改善箇所説明図

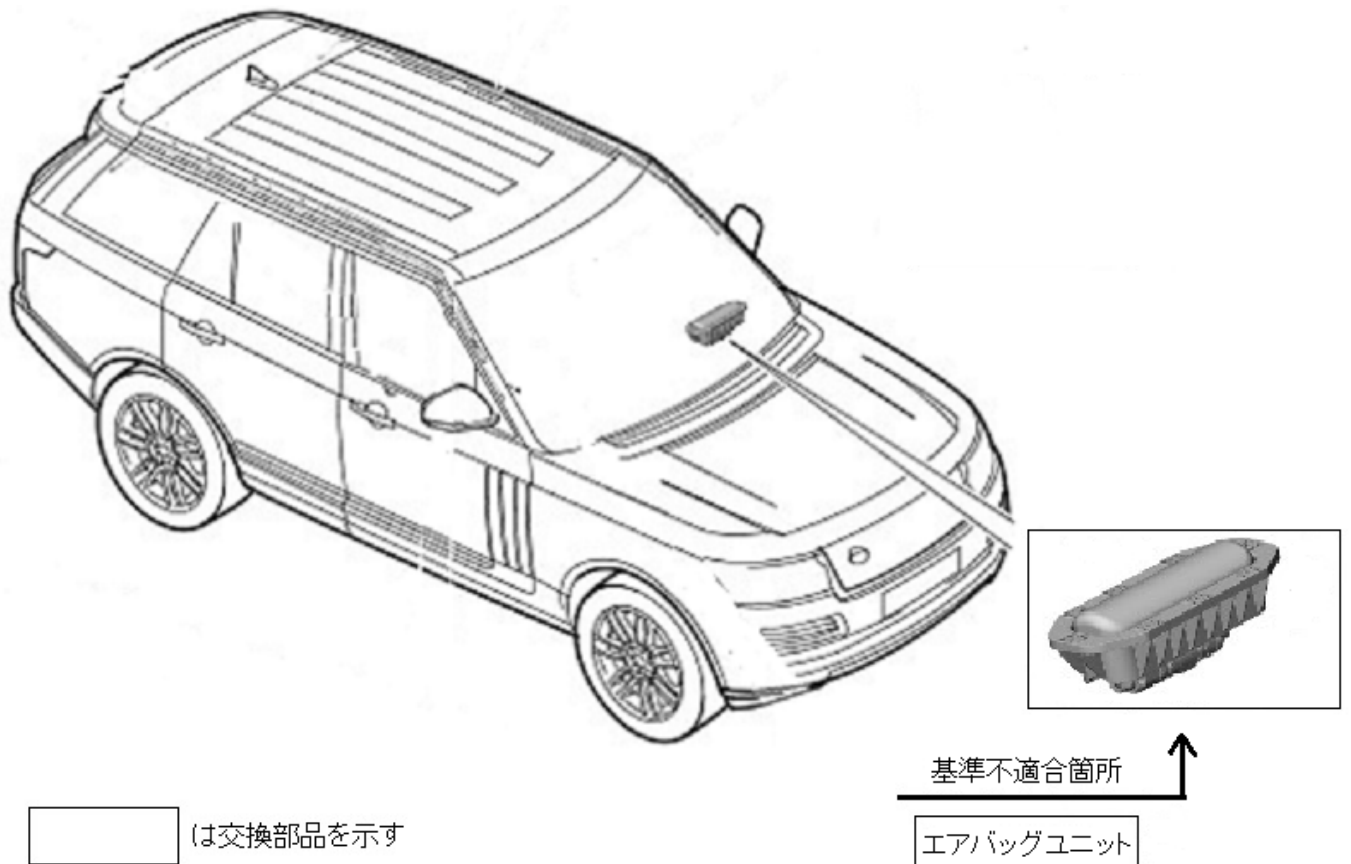
基準不適合発生箇所

特定の助手席エアバッグのインフレーター（膨張装置）において、製造管理が不適切なため、点火剤が設計通りに調合されていないものがある。そのため、衝突時に助手席エアバッグが展開せず、乗員が過度の傷害を負うおそれがある。

改善の内容

全車両、エアバッグユニットを良品に交換する。なお、良品の準備に時間を要することから、まずは全ての使用者に対しダイレクトメール等により連絡し、良品の準備ができた段階で再度連絡し、交換作業を行う。

識別：

助手席ドアチェックアームのボディ下側取付けボルトに白ペイントを塗布する。
